Pos xyz
Texte und Positionen, die im Zuge der Brandschutzertüchtigung 2017-2019 statisch bearbeitet wurden.
Ergänzt im 2.Nachtrag
Direktbeplankung bestehender Trapezbleche in Bauart F90
Direktbeplankung bestehendes Trapezblech in Bauart F90
Direktbeplankung bestehendes Trapezblech in Bauart F30
Beplankung Dachsparren/Unterschlag in Bauart F90
Freigespannte GK-Decke F90
Beplankung in Bauart F90 freitragend von Stahlträger zu Stahlträger (bzw.Wand)
Beplankung (wie in HS angegeben) entfällt
Direktbeplankung bestehendes Trapezblech in Bauart F90 + Dachdämmung d=12 cm aus Mineralwolle (Rohd. <150 kg/m3) (Die Flächengrößen wurden für die Statik stark vereinfacht.) Die tatsächlichen Beplankungsflächen sind den Plänen der CKVH-Architekten zu entnehmen.
Direktbeplankung bestehendes Trapezblech in Bauart F30 + Dachdämmung d=12 cm aus Mineralwolle (Rohd. <150 kg/m3) (Die Flächengrößen wurden für die Statik stark vereinfacht.) Die tatsächlichen Beplankungsflächen sind den Plänen der CKVH-Architekten zu entnehmen.

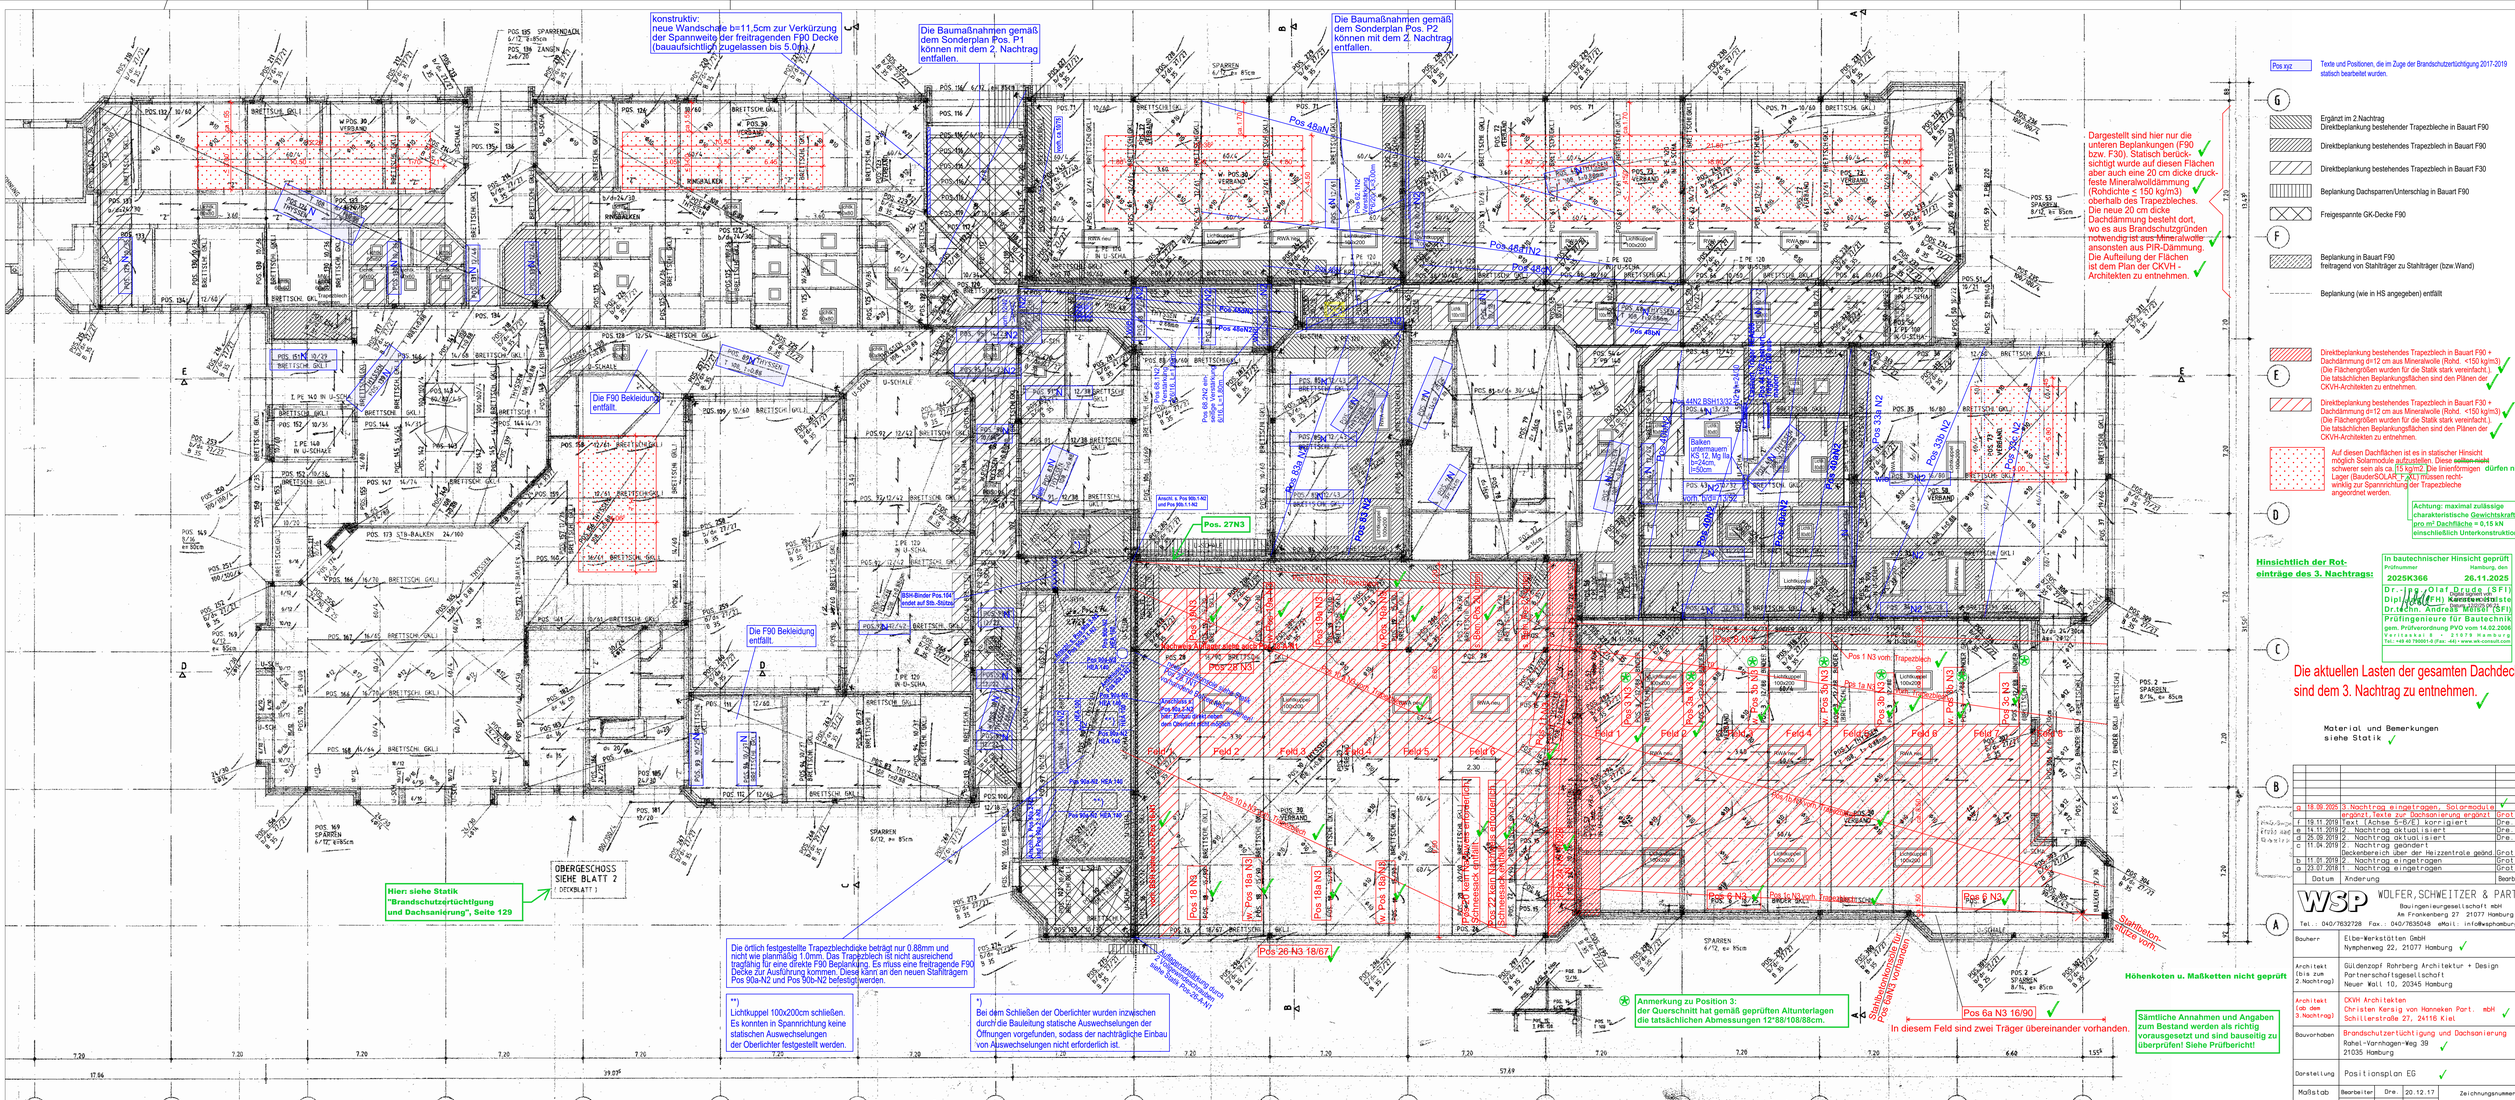
konstruktiv:
neue Wandschale b=11,5cm zur Verkürzung der Spannweite der freitragenden F90 Decke (bauaufsichtlich zugelassen bis 5.0m).
Die Baumaßnahmen gemäß dem Sonderplan Pos. P1 können mit dem 2. Nachtrag entfallen.
Die Baumaßnahmen gemäß dem Sonderplan Pos. P2 können mit dem 2. Nachtrag entfallen.
Die F90 Bekleidung entfällt.
Die F90 Bekleidung entfällt.
Pos. 27N3
Hier: siehe Statik "Brandschutzertüchtigung und Dachsanierung", Seite 129
OBERGESCHOSS SIEHE BLATT 2
Die örtlich festgestellte Trapezblechdicke beträgt nur 0.88mm und nicht wie planmäßig 1.0mm. Das Trapezblech ist nicht ausreichend tragfähig für eine direkte F90 Beplankung. Es muss eine freitragende F90 Decke zur Ausführung kommen. Diese kann an den neuen Stahlträgern Pos 90a-N2 und Pos 90b-N2 befestigt werden.

**) Lichtkuppel 100x200cm schließen. Es konnten in Spannrichtung keine statischen Auswechselungen der Oberlichter festgestellt werden.
*) Bei dem Schließen der Oberlichter wurden inzwischen durch die Bauleitung statische Auswechselungen der Öffnungen vorgefunden, sodass der nachträgliche Einbau von Auswechselungen nicht erforderlich ist.
Anmerkung zu Position 3: der Querschnitt hat gemäß geprüften Altunterlagen die tatsächlichen Abmessungen 12'88/108/88cm.
Pos 6a N3 16/90
In diesem Feld sind zwei Träger übereinander vorhanden.
Dargestellt sind hier nur die unteren Beplankungen (F90 bzw. F30). Statisch berücksichtigt wurde auf diesen Flächen aber auch eine 20 cm dicke druckfeste Mineralwolldämmung (Rohdichte ≤ 150 kg/m3) oberhalb des Trapezbleches. Die neue 20 cm dicke Dachdämmung besteht dort, wo es aus Brandschutzgründen notwendig ist aus Mineralwolle ansonsten aus PIR-Dämmung. Die Aufteilung der Flächen ist dem Plan der CKVH – Architekten zu entnehmen.

Auf diesen Dachflächen ist es in statischer Hinsicht möglich Solarmodule aufzustellen. Diese ~~dürfen nicht~~ schwerer sein als ca. 15 kg/m2. Die linienförmigen Lager (BauderSOLAR T 2.0L) müssen rechtwinklig zur Spannrichtung der Trapezbleche angeordnet werden.
Achtung: maximal zulässige charakteristische Gewichtskraft pro m² Dachfläche = 0,15 kN einschließlich Unterkonstruktion!
Hinsichtlich der Roteinträge des 3. Nachtrags:
In bautechnischer Hinsicht geprüft
Prüfnummer 2025K366
Hamburg, den 26.11.2025
Dr.-Ing. Olaf Grube (SFI)
Dipl.-Ing.(FH) Karsten Kirstein
Dr.techn. Andreas Mayer (SFI)
Prüfingenieure für Bautechnik
gem. Prüfverordnung PVO vom 14.02.2006
Die aktuellen Lasten der gesamten Dachdecke sind dem 3. Nachtrag zu entnehmen.
Material und Bemerkungen siehe Statik
Höhenkoten u. Maßketten nicht geprüft
Sämtliche Annahmen und Angaben zum Bestand werden als richtig vorausgesetzt und sind baubegleitend zu überprüfen! Siehe Prüfbericht!
